**Verslag huishoudelijke elektrische installatie op laagspanning en zeer lage spanning****Algemeen:**

Referentie: 010-20260312-01	Datum controle: 12/03/2026
Keurder: 010

Eigenaar:		EAN-code:	Onbekend
Adres installatie:	provinciebaan 29, 2235 - Hulshout	Nummer teller(s):	8860082
		Distributienetbeheerder installatie:	Fluvius
Datum uitvoering installatie:	☒ Vóór 01/10/1981 ☐ Tussen 01/10/1981 en 01/06/2020 ☐ Vanaf 01/06/2020		
Type:	☒ Wooneenheid ☐ Niet-huishoudelijk ☐ PV ☐ Batterij ☐ Laadpaal

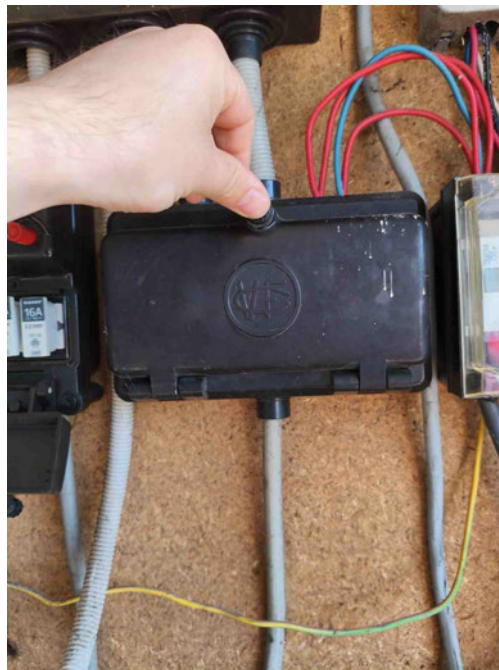
B30 - De houder van de beveiliging in een huishoudelijke ruimte is niet voorzien van aangepaste kalibreerelementen (Boek1: 5.3.5.5).

Opmerking: Oa bord 2 , 3 ,4,....

B17 - De voedingsspanning is niet op elk bord vermeld (Boek 1: 3.1.3.3).

Opmerking: Oa Bord 1,2,3,4,5,....

B18 - Het volgnummer is niet op elk bord vermeld (Boek 1: 3.1.3.3).

Opmerking: Oa bord 1,2,3,4,5,....

I01 - De waarde van de isolatieweerstand per kring dient tenminste 0,50 Mohm (1000 x Utest) te zijn (Boek 1: 6.4.5.1).

Opmerking: Oa bord 2

D05 - Er is geen ondergeschikte differentieelstroominrichting van maximum 30 mA geplaatst voor de beveiliging van de ruimte(n) die een badkuip en/of douche bevatten (Boek 1: 4.2.4.3).

Opmerking: Oa badkamer

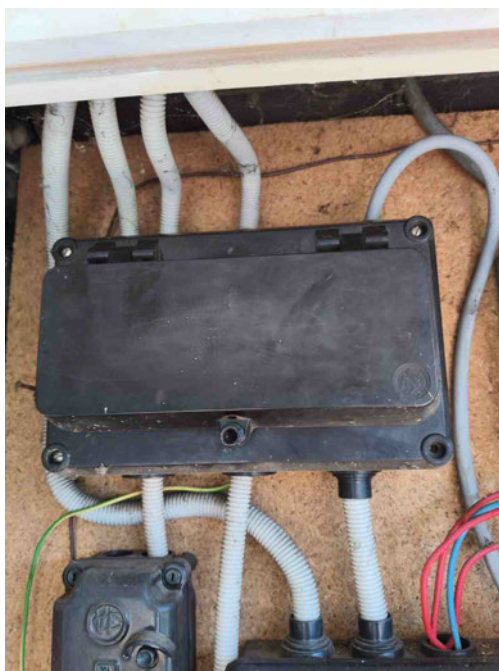
B29 - Het elektrisch verdeelbord in een huishoudelijke ruimte is niet voorzien van een deur (Boek1: 5.3.5.1).

Opmerking: Oa bord 5

D05 - Er is geen ondergeschikte differentieelstroominrichting van maximum 30 mA geplaatst voor de beveiliging van de ruimte(n) die een badkuip en/of douche bevatten (Boek 1: 4.2.4.3).

Opmerking: Oa badkamer

C38 - Het gebruikte kabeltype (snoerkabel) voldoet niet aan de specificaties die van toepassing zijn op voedingsleidingen voor vaste installatie (Boek 1: 1.4.2.1, 5.2.6.2).

Opmerking: Oa kelder bord 5

B16 - De interne soepele geleiders zijn niet aan beide uiteinden voorzien van samenknijpende hulzen of evenwaardig (Boek 1: 5.3.5.5).

Opmerking: Oa kelder bord 5

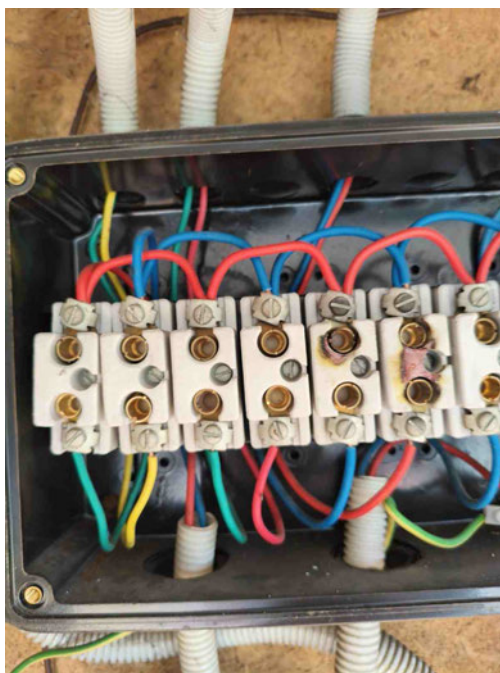
B30 - De houder van de beveiliging in een huishoudelijke ruimte is niet voorzien van aangepaste kalibreerelementen (Boek1: 5.3.5.5).

Opmerking: Oa bord 2 , 3 ,4,....

B17 - De voedingsspanning is niet op elk bord vermeld (Boek 1: 3.1.3.3).

Opmerking: Oa Bord 1,2,3,4,5,....

B18 - Het volgnummer is niet op elk bord vermeld (Boek 1: 3.1.3.3).

Opmerking: Oa bord 1,2,3,4,5,....

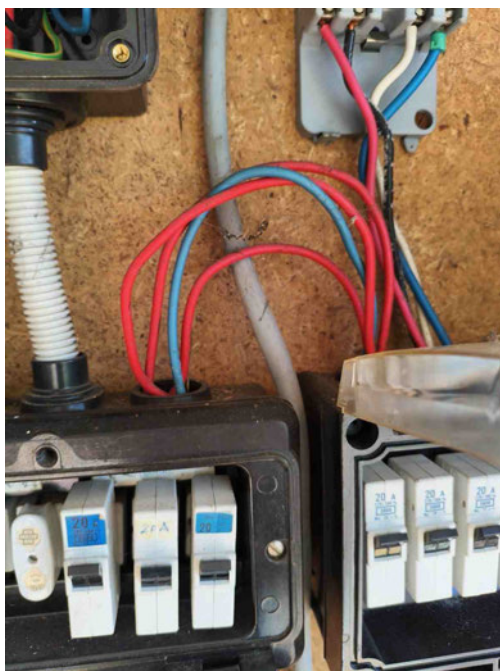
B14 - Abnormale opwarming van de beveiligingen, schakelapparatuur, aansluitklemmen (Boek 1: 4.4.1.1).

Opmerking: Oa bord 4

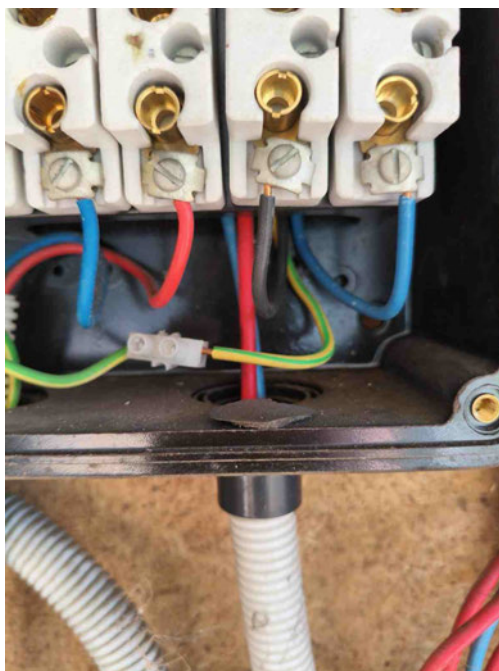
C21 - Het gebruik van geleiders van het type VOB, zonder bijkomende afscherming is niet toegestaan (Boek 1: 5.2.9.6).
Opmerking: Oa bord 2,3,1,....

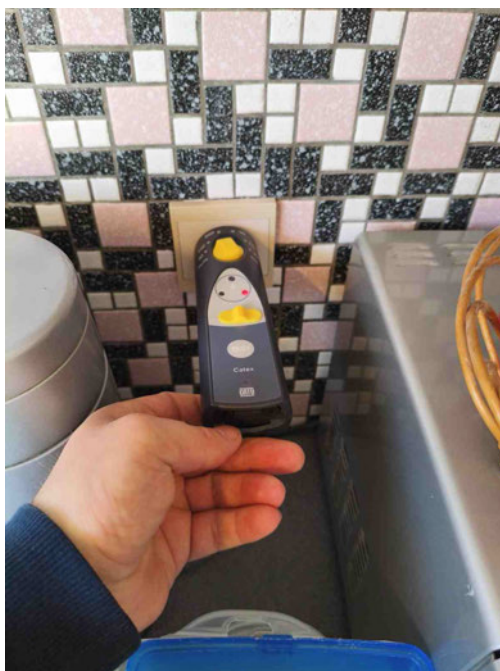
C35 - Er zijn doorverbindingen gemaakt met lusterklemmen; er kon niet aangetoond worden dat deze klemmen geschikt zijn voor de aanwezige spanning, stroom en draadsectie en dat ze "CE" zijn (Boek 1: 1.4.2.1.).

Opmerking: Oa bord 4

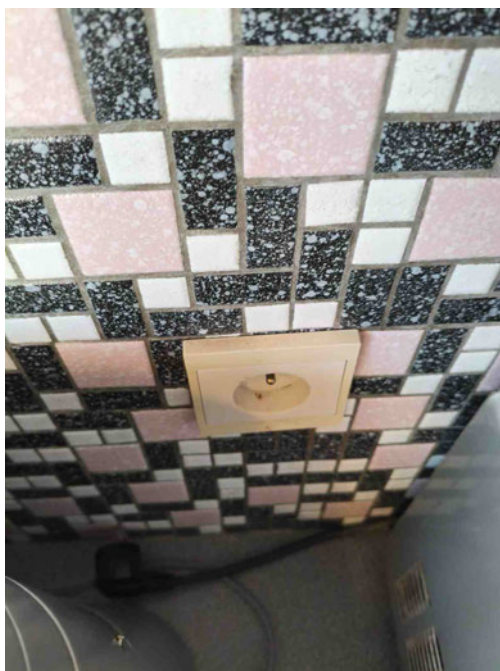
A16 - Er is geen continuïteit van de beschermingsgeleider van de contactdoos (Boek 1: 5.4.3.4).
Opmerking: Oa living,keuken, eetplaats,gang,...

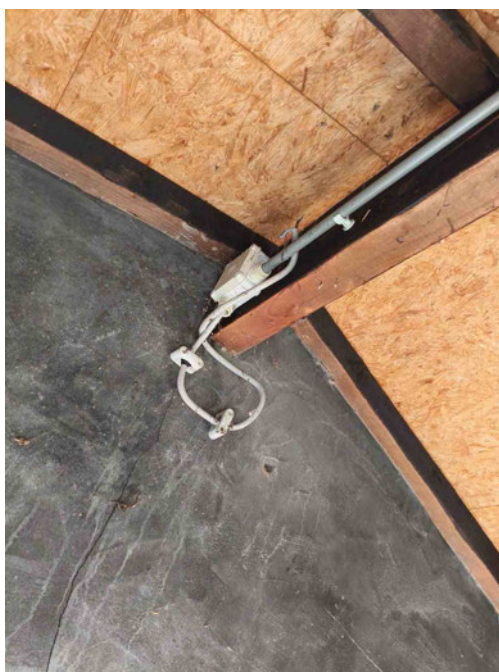
T09 - Bepaalde contactdozen en/of schakelaars zijn beschadigd (Boek 1: 1.4.1.3).
Opmerking: Oa keuken en kelder

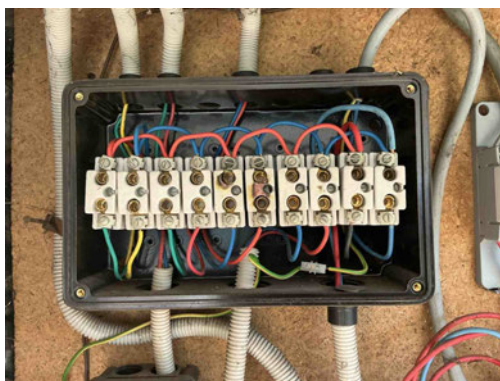
Klasse 0 armaturen

Opmerking: Oa eetplaats, living, gang , ...
